Informationen zum Update für CocktailAudio X50Pro (R17xx)

- ① Veröffentlichungsdatum: September 2021
- ② Version der Firmware : R17xx
- ③ Änderungen zwischen Version 1530 und 17xx

1 Komplette Änderung der Musikdatenbankstruktur

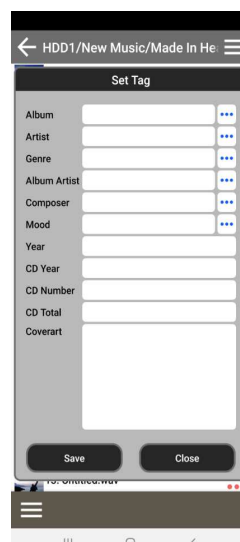
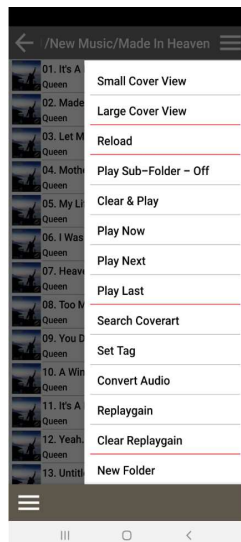
Wir haben die Musik-DB-Struktur ab Firmware R16xx komplett geändert. Um die neue MusicDB zu verstehen, lesen Sie bitte die Datei 'Neues Musikdatenbanksystem'. Sie finden diese auf Cocktailaudio.de unter Service/Bedienungsanleitungen
